# POTENZIAMENTO DELLO STADIO OSSIDATIVO DEL DEPURATORE MEDIANTE TECNOLOGIA ANAMMOX

## PROGETTO DEFINITIVO

**RISPOSTA AI PUNTI DA 38 A 49 DELLA  
RICHIESTA DI INTEGRAZIONI**  
PER IL  
**PROCEDIMENTO AUTORIZZATORIO UNICO REGIONALE (PAUR)  
COMPRESIVO DI VALUTAZIONE DI IMPATTO AMBIENTALE  
VOLONTARIA E DI AUTORIZZAZIONE INTEGRATA AMBIENTALE**

**ALLEGATO 6**  
**DOCUMENTAZIONE DI PREVISIONE DI IMPATTO ACUSTICO**  
**POTENZIAMENTO DELLO STADIO OSSIDATIVO DI DEPURAZIONE CON**  
**TECNOLOGIA ANAMMOX**

### NUOVO CAPANNONE COMPOSTAGGIO PLANIMETRIA LOCALE TRITOVAGLIATURA E VIBROVAGLIO

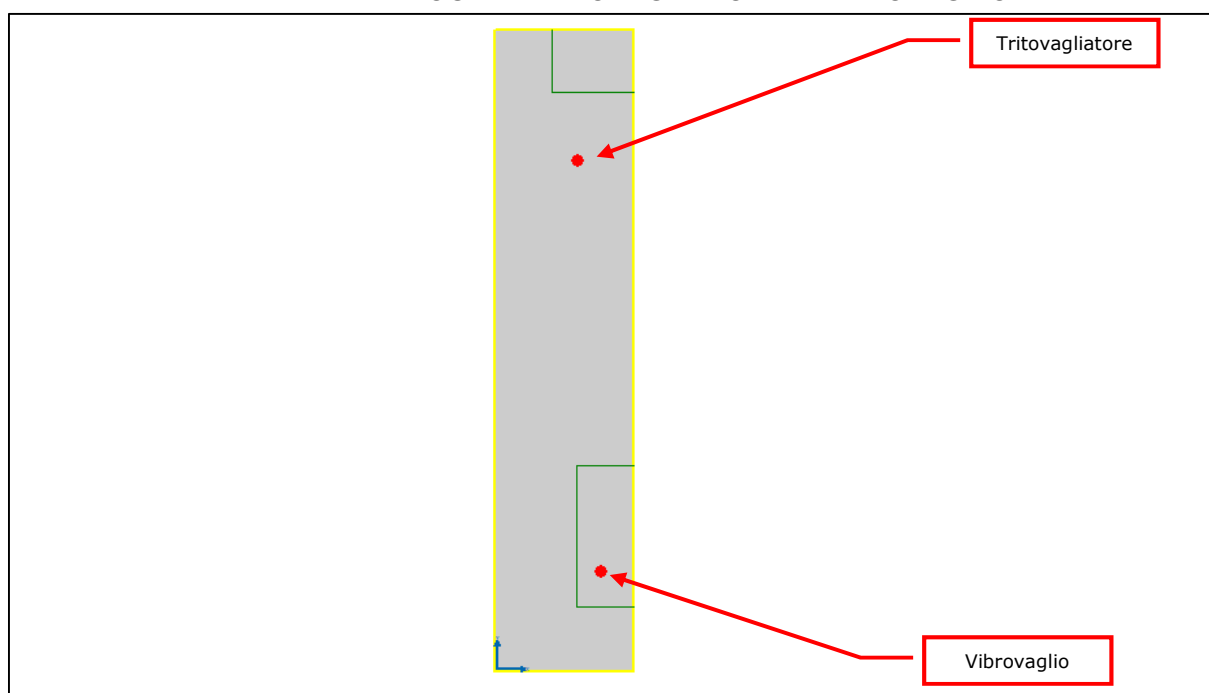
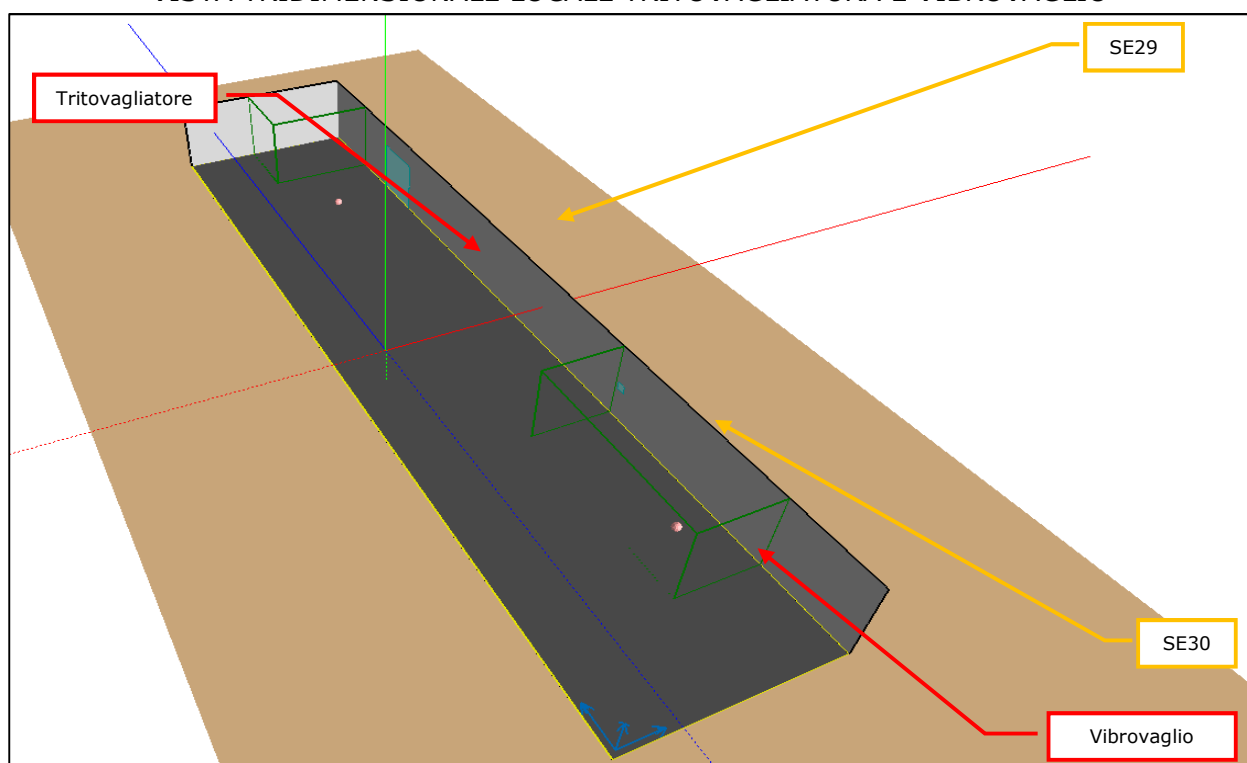
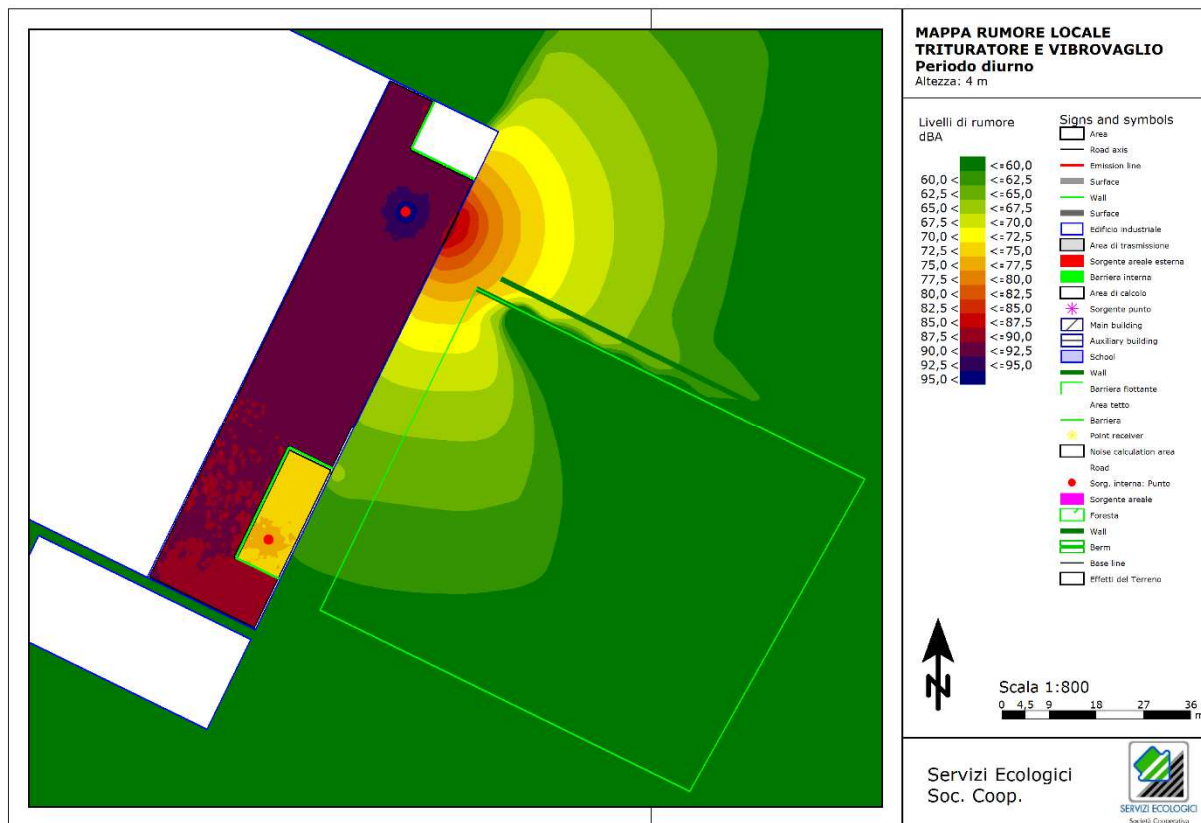
39. descrizione dei materiali impiegati e caratteristiche di fonoisolamento e fonoassorbimento delle strutture che contengono le sorgenti sonore (locale di tritovagliatura, nuovo capannone compostaggio, impianto biosolfato, ecc): dovrà essere evidenziato il calcolo della propagazione del rumore attraverso l'involucro tenendo conto dei materiali che lo costituiscono;

Il nuovo capannone di compostaggio verrà tamponato interamente con pannelli prefabbricati in calcestruzzo armato di spessore 20 cm coibentati. Tali pannelli sono tali da non rendere l'involucro una sorgente sonora, perché trascurabile. Rimangono rilevanti le porte che sono state considerate come singole sorgenti sonore.

Si riportano alcuni estratti del modello di calcolo relativamente al nuovo locale di compostaggio, in cui è visibile la geometria del locale, le sorgenti (tritatore e vibrovaglio) e le aperture verso l'ambiente esterno.

Si riporta ora la mappa con il rumore generato all'interno del locale compostaggio e che fuoriesce attraverso le aperture (SE29 ed SE30).

LAYOUT IMPIANTO BIOSOLFATO

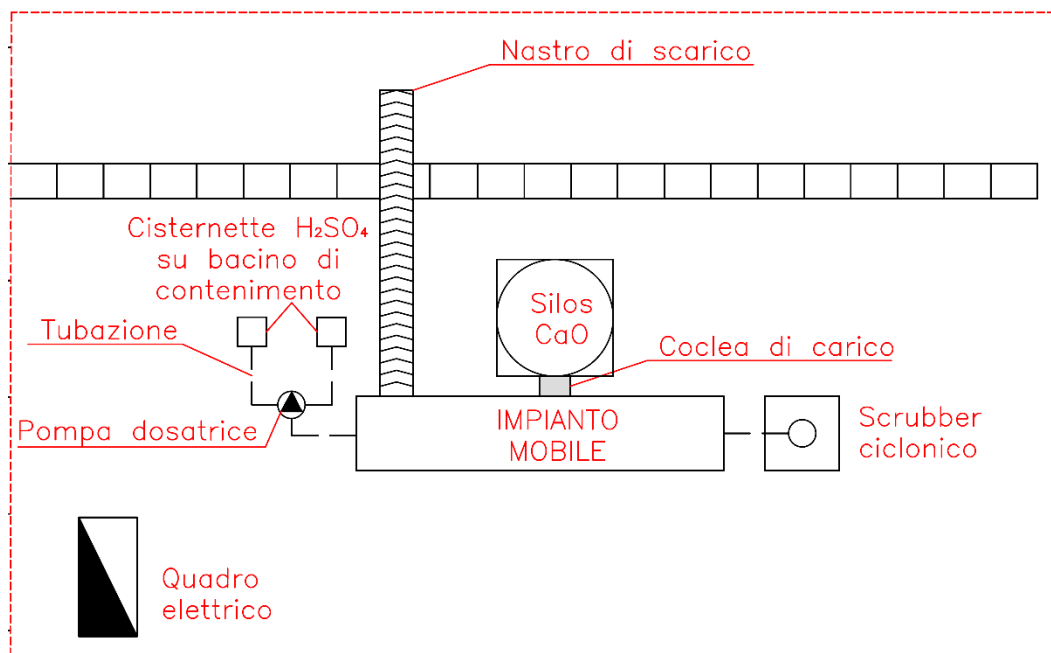
40. impianto biosolfato Caviro Extra: non risulta chiaro il layout; dovrà essere presentato layout dettagliato, descrizioni della attività in progetto, marca e modello, caratteristiche tecniche dei macchinari e caratteristiche dell’eventuale edificio che li contiene;

*Il trattamento dei fanghi, al termine del quale si avrà la produzione del gesso defecazione con conseguente cessazione della qualifica di rifiuto, è di tipo chimico-fisico-meccanico e consiste in una reazione di idrolisi basica con aggiunta di ossido di calce seguita da attacco acido con aggiunta di acido solforico ed infine addizione di matrici minerali quali zeoliti ed eventualmente solfato di calcio, ossido di calcio o marne in polvere per un'eventuale correzione del titolo. L'intero trattamento avverrà all'interno di un impianto mobile (bioreattore), costituito da un semirimorchio al di sopra del quale sono alloggiare le attrezzature di miscelazione dei rifiuti, ossia:*

Si riporta ora marca e modello delle sorgenti di progetto:

- SC65 – Carro miscelatore - Storti, Mod. Mastino;
- SC66 – Motore carro miscelatore - STM S.p.A., Mod. VELA;
- SC67 – Motore elettrico nastro - STM S.p.A., Mod. VELA.

Per quanto riguarda l'edificio, si precisa che le sorgenti saranno installate all'aperto e non è previsto alcun edificio di contenimento.

## ESTRATTO PLANIMETRICO

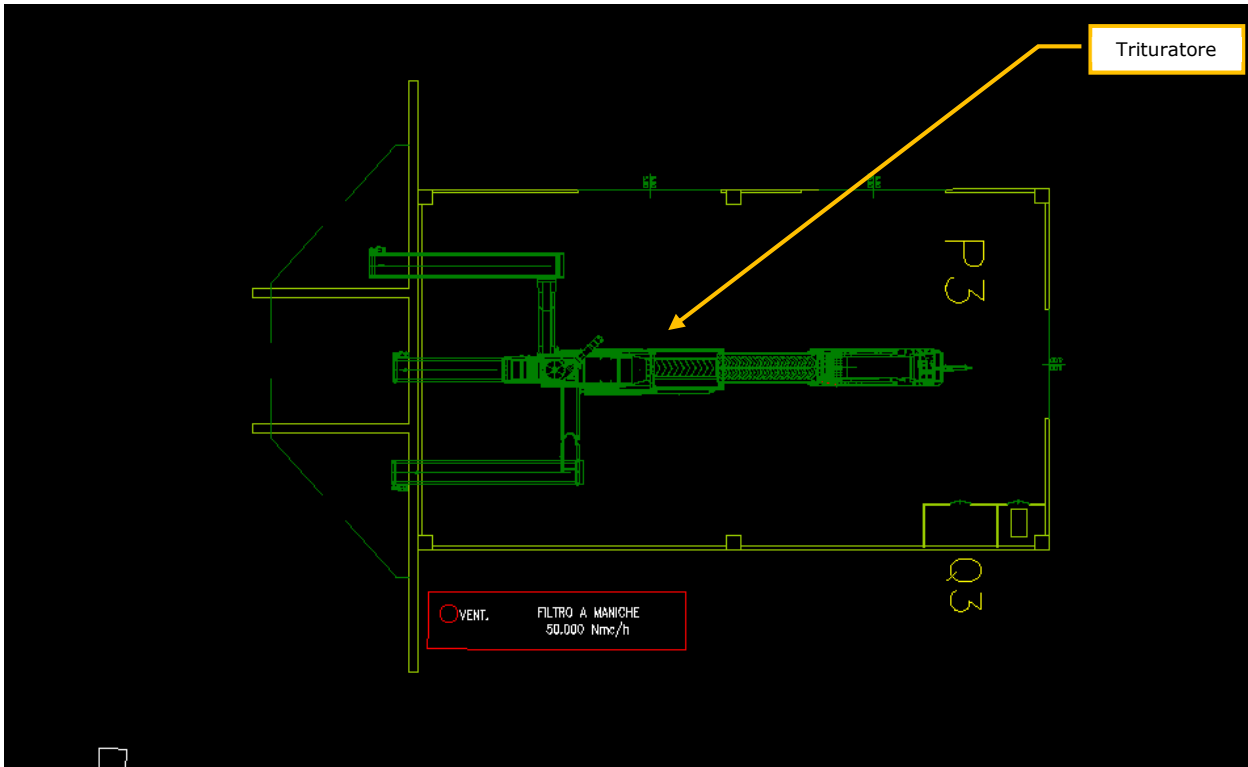
42. trituratore UNTHA mod. XR3000C: non è indicata la posizione di installazione, per cui si dovrà fornire l'esatto posizionamento ed il layout dell'impianto;

Come indicato all'interno dell'Allegato 6, in sostituzione del trituratore AK 635 attualmente installato all'interno del locale di tritovagliatura, verrà installato un trituratore elettrico UNTHA mod. XR3000C.

Si riporta ora un'immagine satellitare con l'individuazione del locale tritovagliatura ed un estratto planimetrico con l'identificazione della sorgente.

### ESTRATTO DELLA CLASSIFICAZIONE ACUSTICA ATTUALE

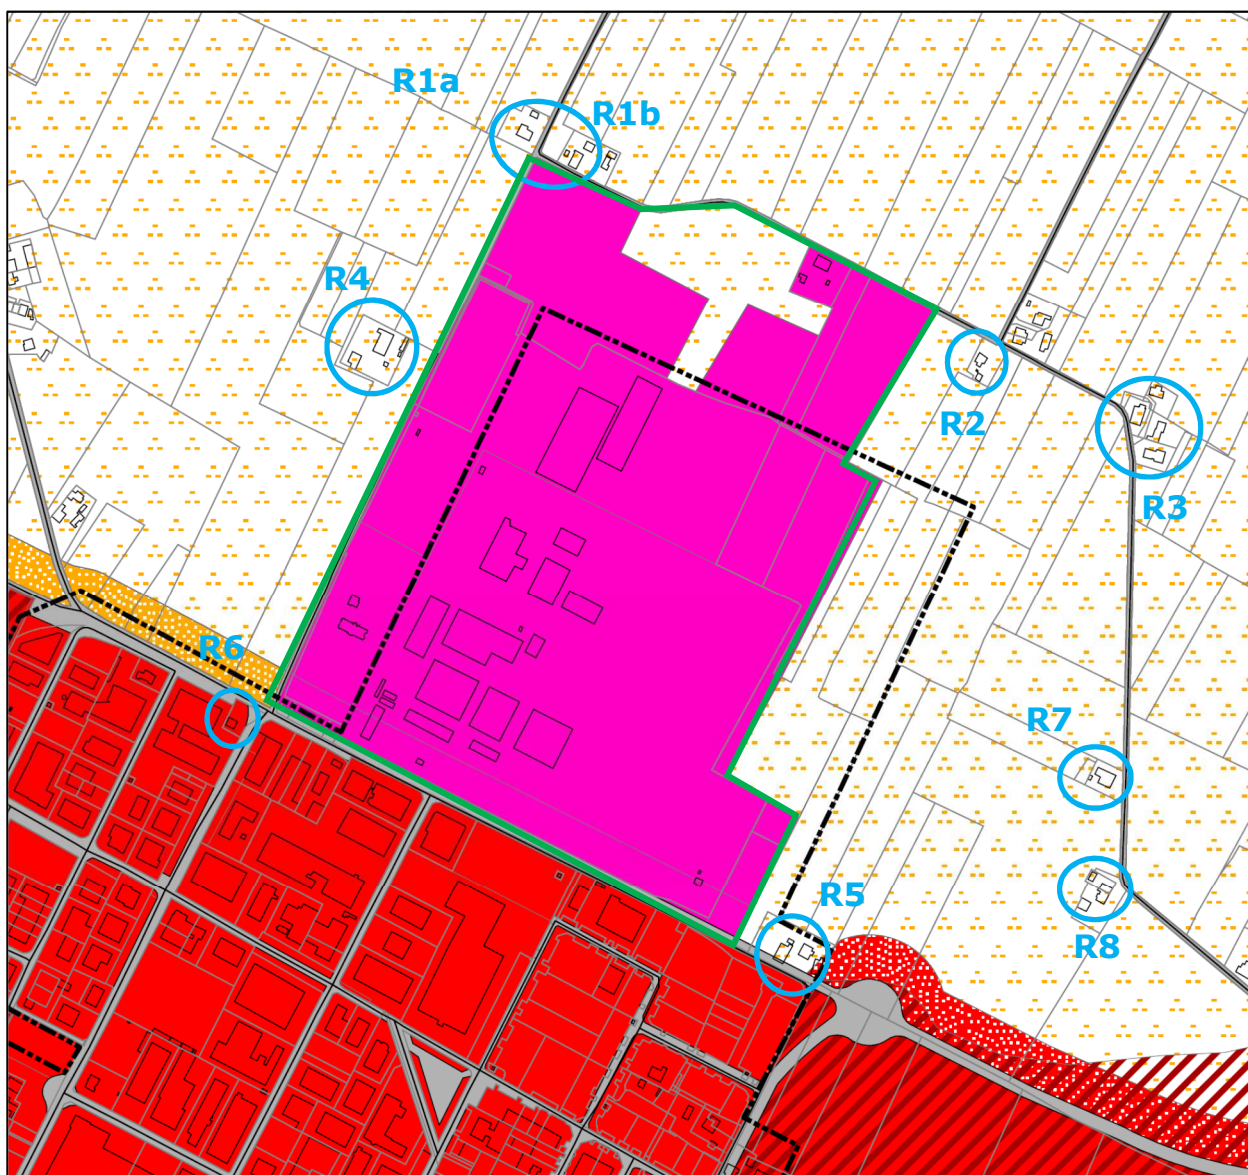
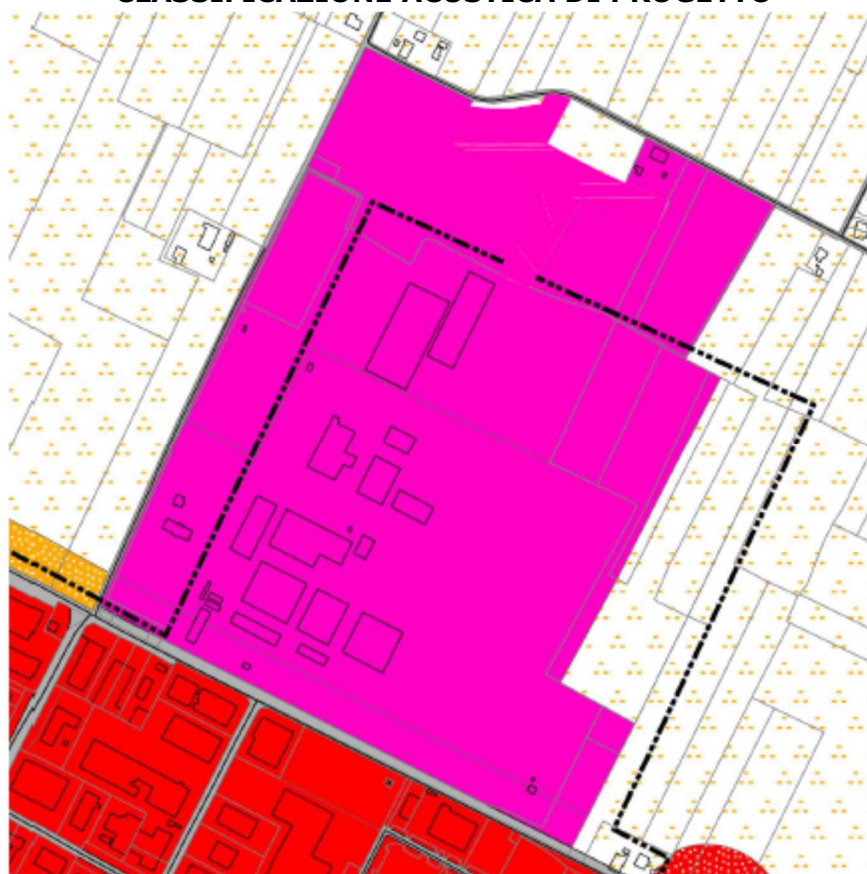
47. nella Valutazione impatto acustico non è riportato lo stralcio di classificazione acustica aggiornata e non viene inserita la variante al Piano di Classificazione Acustica comunale per l'area soggetta a variante di PRG, PSC e RUE. La proposta di variante dovrà essere riportata nella relazione "1.3 - Valutazione impatto acustico" (si veda in proposito anche quanto riportato al punto 5 precedente);

Si riporta innanzitutto l'ultimo aggiornamento della Classificazione Acustica del Comune di Faenza (approvata con delibera di C.C. n.76 del 27/07/2015).

Come si vede dall'immagine l'area di competenza delle società è iscritta in parte alla Classe V ed in parte alla Classe III.

I ricettori sensibili R1, R2, R3, R4, R5, R7 e R8 sono ascritti alla Classe III, mentre R6 ricade in Classe IV. I limiti di immissione assoluti vigenti per queste classi sono indicati in legenda.

Nell'ambito del presente procedimento Caviro Extra ed Enomondo hanno richiesto entrambi una variante al PCA, richiesta motivata nelle rispettive relazioni tecniche 3.3 del PAUR, richiedendo il seguente assetto di progetto.
